Ministero della cultura

DIREZIONE GENERALE ARCHEOLOGIA BELLE
ARTI E PAESAGGIO
Servizio V

Oggetto: Comune di Fiumicino. Aeroporto "Leonardo da Vinci" di Fiumicino. Progetto di completamento di Fiumicino Sud – Ottemperanza al Decreto di Compatibilità Ambientale n. 236 del 08.08.2013, modificato da Decreto MATTM n. 304/2014. Progetto Infrastrutture complementari asservite all'aeroporto - Edificio per Uffici Aeroportuali n. 3 (Edificio D) o Torre 3.
Procedimento di verifica di ottemperanza ai sensi dell'art.28 del D.Lgs.n.152/2006. Ottemperanza alle Prescrizioni ambientali **prescrizioni B1** del Decreto di Compatibilità Ambientale n. 236 del 08.08.2013 come modificato dal Decreto MATTM n. 304/2014.
Parere del Ministero della Cultura.

Fig.2 Area unitaria d'intervento E "infrastrutture complementari area centrale "Edificio D " (EPUA 3) (Tav. 2.3 DECVIA)

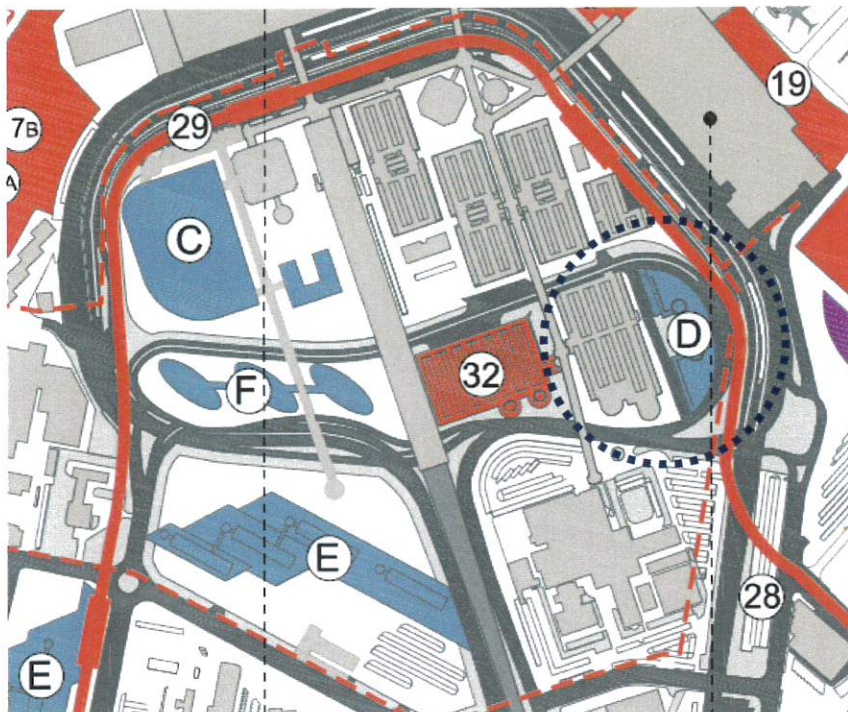
Considerato che nel Volume II (p.232) viene fornita una descrizione delle principali opere costituenti l'Area unitaria d'intervento E "infrastrutture complementari all'Area centrale", anche con riferimento al c.d. "EDIFICIO D", oggetto della presente ottemperanza, individuato nella successiva fig.2, stralcio della Tav.2.3 di inquadramento generale allegato al DECVIA, all'interno del cerchio blu tratteggiato, inizialmente denominato Edificio per uffici Aeroportuali EPUA 3, le cui caratteristiche architettoniche sono contenute nel planivolumetrico (Fig.3) riportato a p.170 del documento QAMB_relazione generale Volume 2 allegato al DECVIA;

Nello stesso comparto il Progetto prevede il manufatto edilizio per uffici n° 3 (EPUA 3), tra l'attuale multipiano "E" e il realizzando HBS/BHS (cfr. Figura 10-11).

Figura 10-11 Render edificio per uffici aeroportuali - EPUA 3

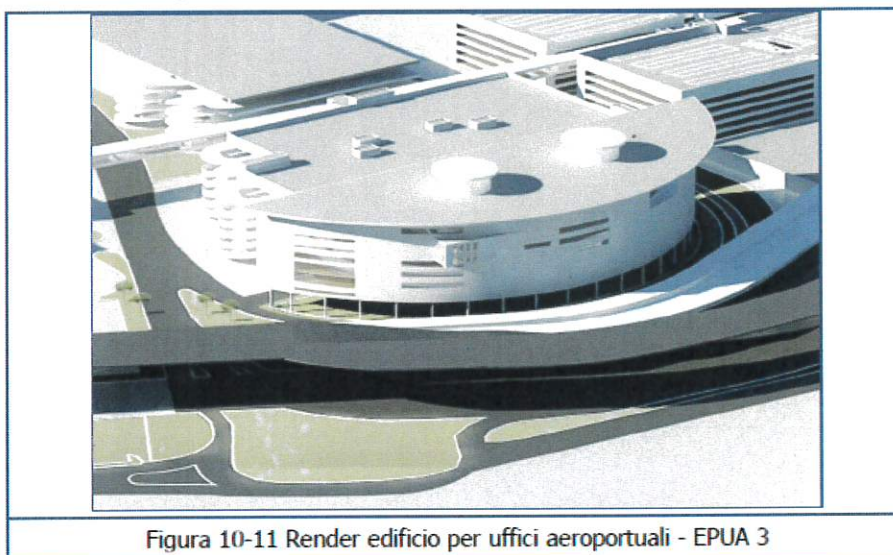
Considerato che nel Volume II vengono, oltre alle descrizioni dei singoli edifici (p.232) inseriti nelle rispettive aree d'intervento, di cui si riporta di seguito uno stralcio, vengono fornite numerose tabelle contenenti i dati e i PARAMETRI EDILIZI per ciascun edificio, si riportano di seguito quelli riferiti all'EDIFICIO PER UFFICI AEROPORTUALI EPUA 3 contenuti alle pp.234 -239:

1. SUPERFICI COMPLESSIVE	5.100 mq
2. VOLUME FUORI TERRA E INTERRATO	132.000 mc
3. FONDAZIONI PALI TRIVELLATI	1,5 m
4. PROFONDITA' DEGLI SCAVI (dal Piano di campagna)	1,5 m
5. Materiali provenienti da scavi e demolizioni	
Terre	8.000 mc
Inerti da demolizione	3.000 mc

Considerato, che a p.10 del parere **prot.n.7476 del 12.03.2013** di questo Ministero viene indicato per gli edifici appartenenti all'Area Unitaria E – "Infrastrutture complementari area centrale", al n.26 "Edificio per attività aeroportuali n.3" un'altezza massima per questo edificio pari a **25 m**.

Fig.4 Render dell'edificio D oggetto del procedimento (cfr. RTI p. 62) – planimetria generale (cfr. RTI p.7)

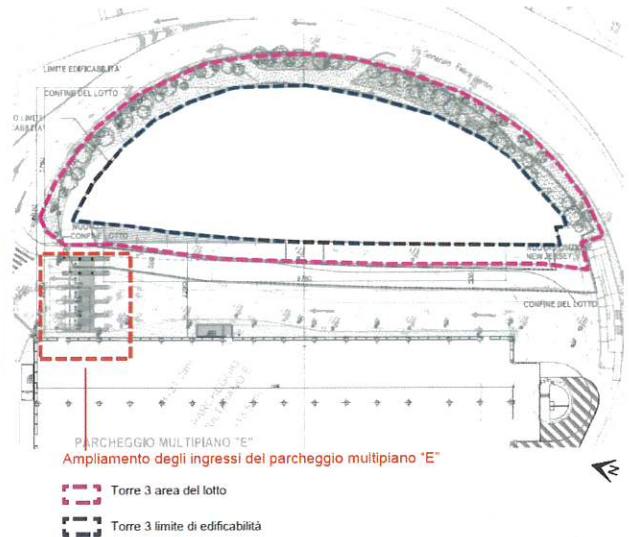
alla descrizione del progetto dell'edificio, totalmente mancante nella Relazione di ottemperanza B1, anche importanti informazioni circa gli interventi previsti nelle aree esterne due render materici (p.64 della RTI) che aiutano a comprendere l'inserimento nel contesto;

Considerato che con riguardo alle sistemazioni esterne e al progetto del verde, nella RTI viene dedicato un intero paragrafo denominato "Landscape", nel quale sono riportati gli interventi previsti, che si possono riassumere con l'abbattimento dei **47 esemplari arborei ed arbustivi esistenti** che "fanno parte della flora nazionale e regionale del Lazio" (tra cui 5 alberi di Giuda, 5 lecci, 17 farnie, 2 oleandri, ecc) e la piantumazione di **"25 alberi ad alto fusto"** a titolo di compensazione (cfr. p.52-54);

Considerato che dalle foto allegate nella RTI si evince che molti degli alberi, per i quali è previsto l'abbattimento, si trovano nel perimetro del lotto di progetto (cfr. p.54 RTI) contribuendo alla creazione di un filtro visivo e antirumore che lo separa dal percorso carrabile;

Verificato che dal confronto tra le superfici permeabili e a verde presenti nella planimetria dello stato di fatto (cfr. TAV. A869XLL00PET3INQGED0000) e quelle corrispettive previste nel progetto, in particolare nelle tavole sistemazioni esterne (cfr. ad esempio Tav. A869XLL00PET3AMBP0100000DARE7001 – softscape) risulta che il bilancio complessivo delle "aree verdi" sia fortemente in riduzione come dimostrato nella tabella del "fabbisogno idrico" a p.62, nella quale risultano soltanto 245 mq di superficie occupate da piante; a cui si possono sommare gli apporti degli alberi in griglia pari a 14 esemplari;

Considerato che la riduzione delle aree verdi e permeabili sopra richiamato è il risultato del rilevante quantitativo di superfici pavimentate e dell'inserimento di un percorso carrabile all'interno del perimetro d'intervento che, si affianca, quasi su tutti i lati a quello già esistente, dal quale rimane diviso, in maniera discontinua, da esigue porzioni pavimentate;

Ritenuto che quanto sopra evidenziato, emerso dall'analisi del "progetto del verde", non sia coerente e non contribuisca a raggiungere quel livello di qualità del progetto dichiarato dal proponente in particolare nel paragrafo "landscape" (pp.52-64), e che, pertanto, il Proponente dovrebbe operare una revisione del progetto che consenta quantomeno, sul fronte a sud ovest - allineato al percorso carrabile che serve i parcheggi multipiano - di ricavare ulteriori spazi pedonali dedicati alla sosta e al verde, riducendo la porzione carrabile, attraverso la modifica della sua configurazione nelle due porzioni laterali e la sua eliminazione nella parte centrale. Inoltre, per lo stesso motivo di innalzamento della qualità e migliore inserimento si chiede di valutare l'incremento di spazi verdi permeabili, possibilmente in forma di aiuola, anche sul fronte principale in corrispondenza dei parcheggi a raso e dell'isola spartitraffico;

Fig.5 SEZIONE BB - tav. 0A869X-LL00-PE-T3-ARE-SZ-001-00000-D-ARE-2010

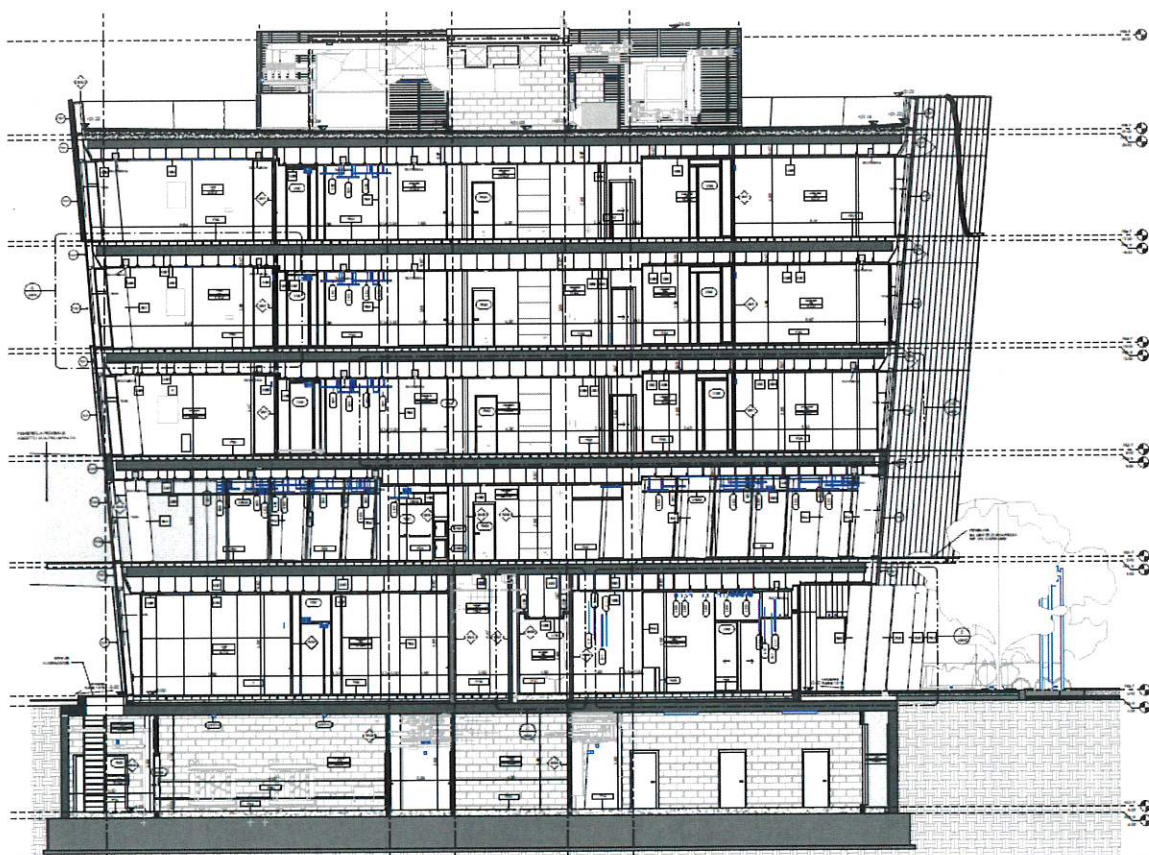
- l'edificio ha un'altezza di **22,22 m** misurata fino alla soglia superiore del parapetto, e di **24,82 m** misurata all'estradosso dei locali tecnici in copertura (cfr tav. 0A869X-LL00-PE-T3-ARE-SZ-001-00000-D-ARE-2010/2000);

Considerato che i dati sopra richiamati desunti dalla RTI non corrispondono a quelli dichiarati a p.7 della RTI in cui viene indicata la superficie edificabile pari a 3.346 mq e l'altezza massima dell'edificio pari a 21 m, diversamente da quella indicata nelle tavole in cui si individuano l'altezza e il volume massimi consentiti indicando rispettivamente i valori di 21 m e 65.000 mc;

Considerato, pertanto, che dal confronto dei parametri edilizi dell'edificio D, come progettato, con quelli dell'Edificio EPUA3 presenti nel Volume II e assentiti con il DECUIA, risulta che i parametri edilizi riferiti all'edificio D, sopra riportati, risultano inferiori a quelli autorizzati, ad eccezione degli scavi riferiti alle fondazioni e al piano interrato che è stato inserito nel progetto presentato in verifica, che risultano – di contro - fortemente incrementati;
